川内原子力発電所 審査資料	
資料番号	SSs-3-1
提出年月日	2023年9月19日

川内原子力発電所 1号炉及び2号炉
設置許可基準規則等への適合性について
(原子力事業者の技術的能力)

別紙 川内原子力発電所 1 号炉及び 2 号炉 発電用原子炉設置変更許可申請書 添付書類五
比較表

第5.1図 原子力関係組織

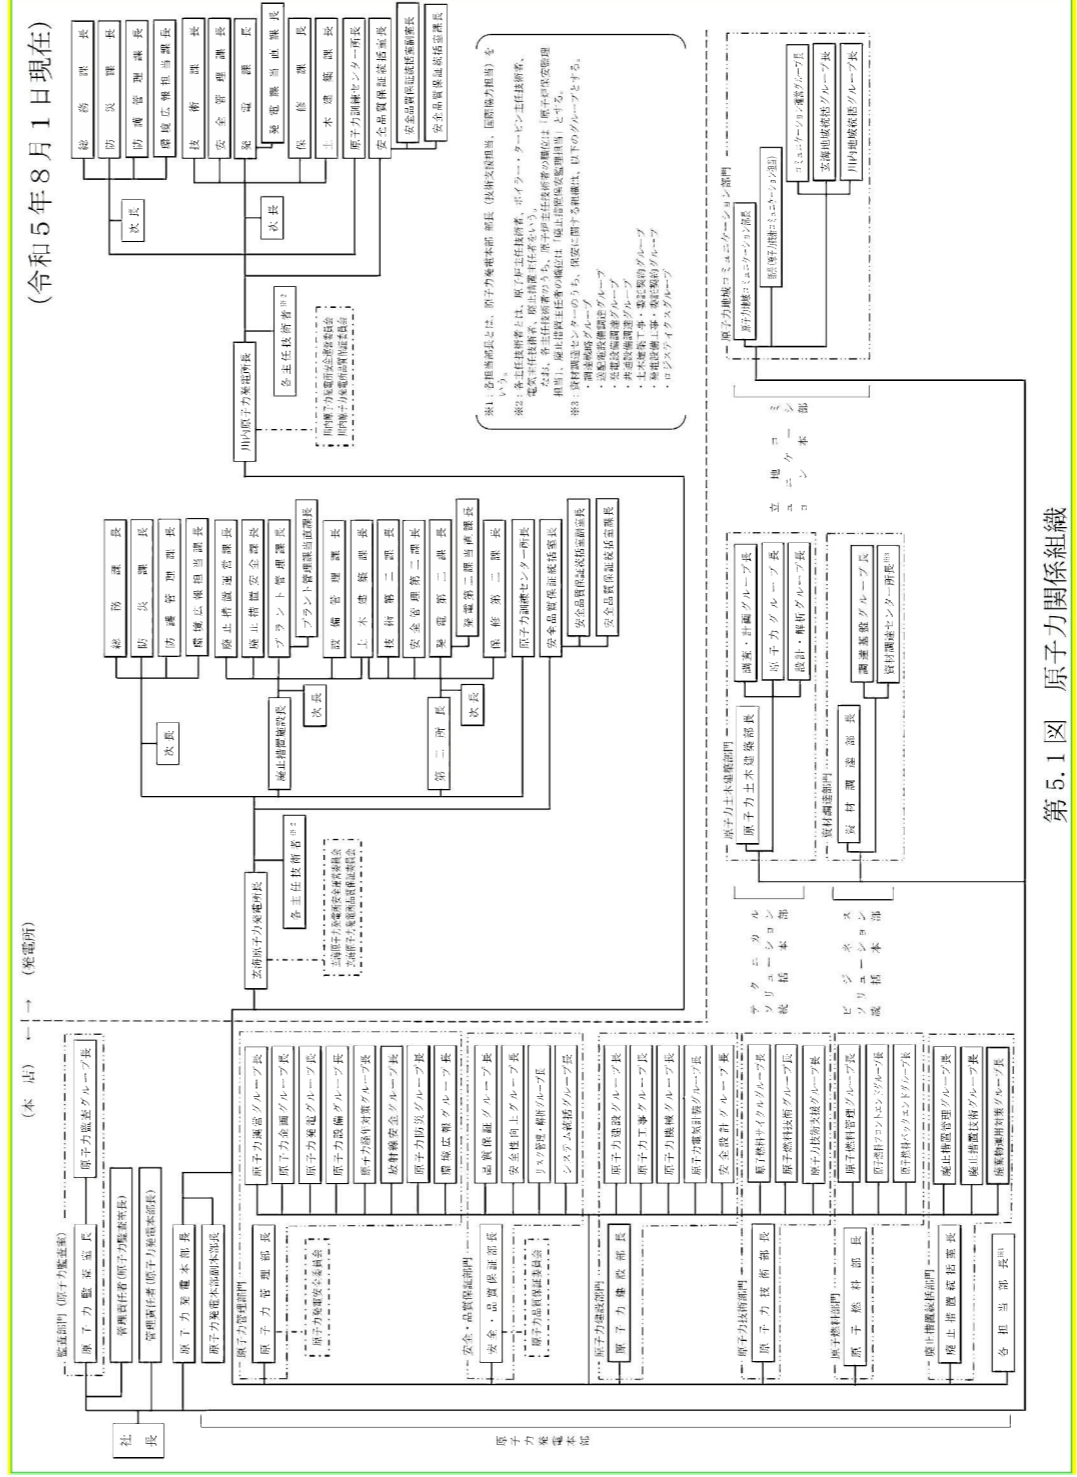
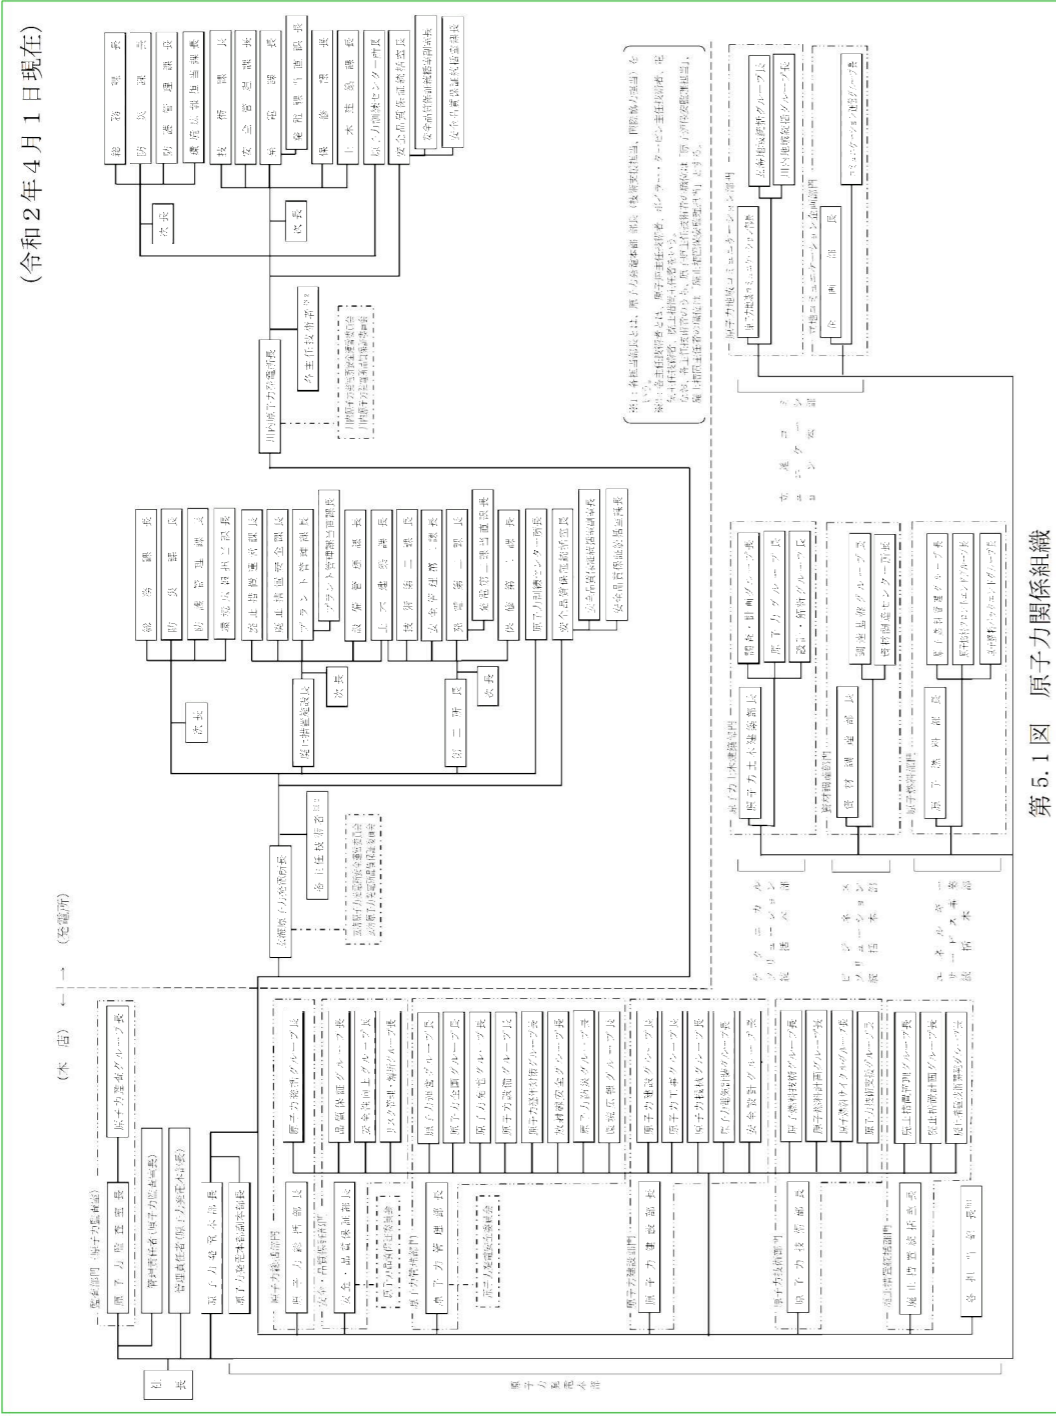
・申請日時点における関係組織図を反映。
